Implantation d'un atelier "Carrosserie-Peinture" sur le site du dépôt tramway « Achard » à Bordeaux (33000)

**Documents complétant le dossier de
« Demande d'Autorisation ICPE »
Version février 2015**

Note complémentaire à destination de la DREAL Aquitaine UT33
suite aux remarques en date du 14 janvier 2015

Mémoire en réponse à l'avis de l'A.R.S Délégation Territoriale de la Gironde
en date du 20 mai 2015
(contribution à l'avis de l'Autorité Environnementale)

Dépôt Achard - détail d'implantation des cheminées

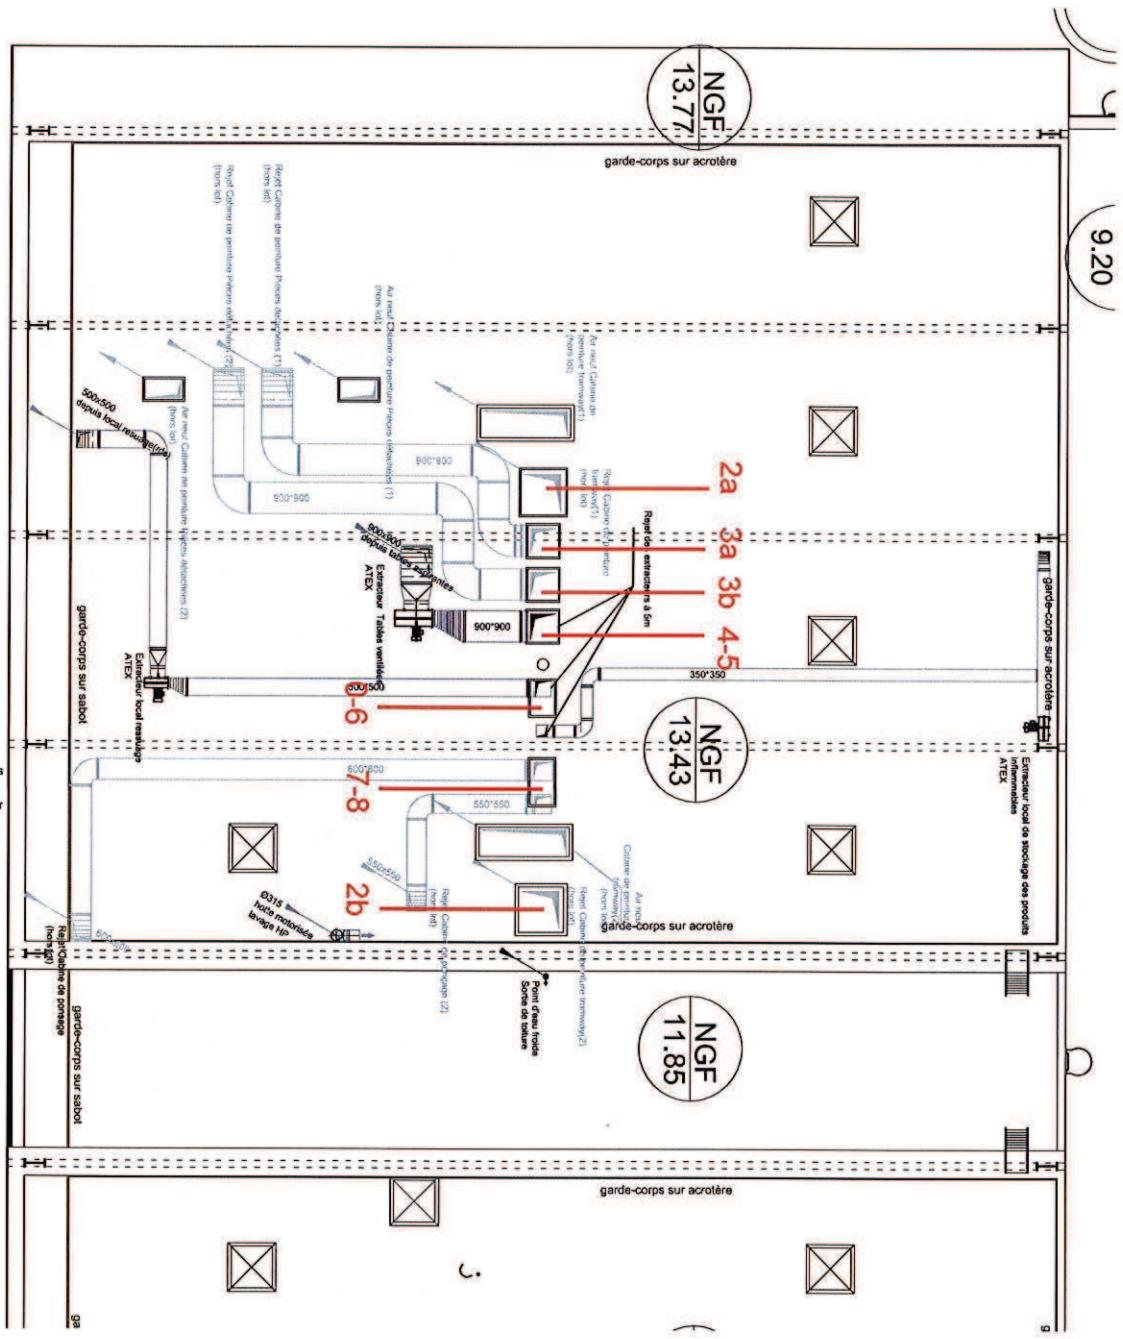
Par ailleurs, afin d'améliorer la maîtrise des rejets atmosphériques, la faisabilité d'un regroupement des différents points de rejets pourrait être étudiée.

Pour ce qui est de l'impact des rejets atmosphériques, compte tenu de la proximité des zones résidentielles, l'autorité environnementale recommande la réalisation d'un plan de surveillance de l'impact des rejets atmosphériques, ainsi qu'un encadrement et un suivi rigoureux de ces rejets. De plus, une caractérisation de l'état initial avant la mise en service des nouvelles installations et une campagne de mesure dans l'environnement après le démarrage de l'activité devront être réalisées afin d'estimer les niveaux d'exposition des riverains. Enfin, l'autorité environnementale regrette que la faisabilité d'un regroupement des différents points de rejets n'ait pas été étudiée, ceci notamment afin de faciliter le suivi des substances émises à l'atmosphère.

Les documents graphiques du permis modificatif présentent ainsi l'ensemble des mutualisations techniquement réalisables à savoir :

Pour toutes les autres cheminées qui sont restées indépendantes, celles liées aux deux cabines de peinture entre autres, la mutualisation n'est pas techniquement réalisable :

Pour les cheminées attachées aux chaudières, celles des deux chaudières gaz ont été mutualisées (cheminée n°10). La cheminée de la chaudière bois ne peut pas être mutualisée avec celle des chaudières gaz pour des raisons de températures de rejet et de pressions différentes.

Au bilan, le projet ne comporte donc que 9 cheminées et non 12 cheminées tel que cela pouvait être compris au regard du nombre de points de rejets.

Un détail d'implantation en plan et en façade précise la position de chaque cheminée (hors cheminée chaudière à l'extrémité du bâtiment).
